Allegato "A" alla Deliberazione della Giunta Regionale n° 20-1170
In data 24/10/2005 relativa all'approvazione della Variante al P.r.g.c. vigente del Comune di
TREISO (CN)

Elenco modificazioni introdotte "ex officio" ai sensi dell'11° comma dell'art. 15 della L.r. 5.12.1977 n° 56 e s.m.i..

COMUNE DI TREISO
Provincia di Cuneo
Variante n. 1 al P.R.G.C.
Pratica A30846

Modifica Cartografica 1.

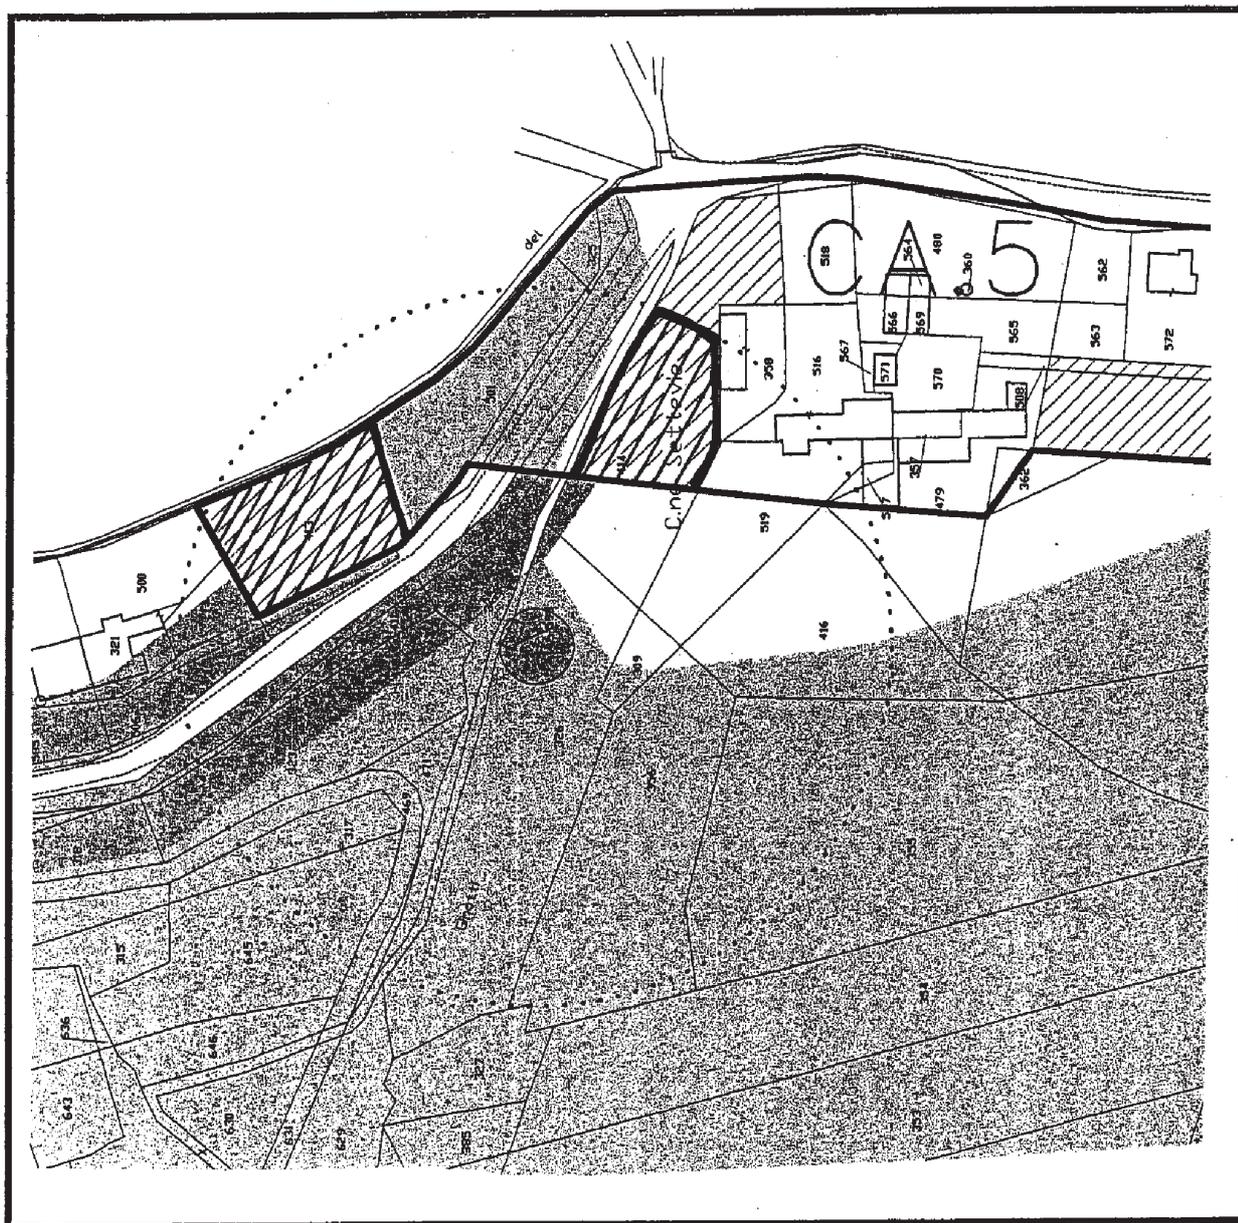
- Tavola 2, in scala 1:5.000 e sulla Tavola 3, in scala 1:2.000 del "Progetto di Piano":

Le porzioni dei lotti edificabili dell'area CA5 interessate dalla fascia di rispetto sanitaria del confinante depuratore devono essere stralciate, così come indicato nella allegata Modifica Cartografica 1.

Stralcio delle porzioni dell'area CA5 coinvolte dalla fascia di rispetto del Depuratore.
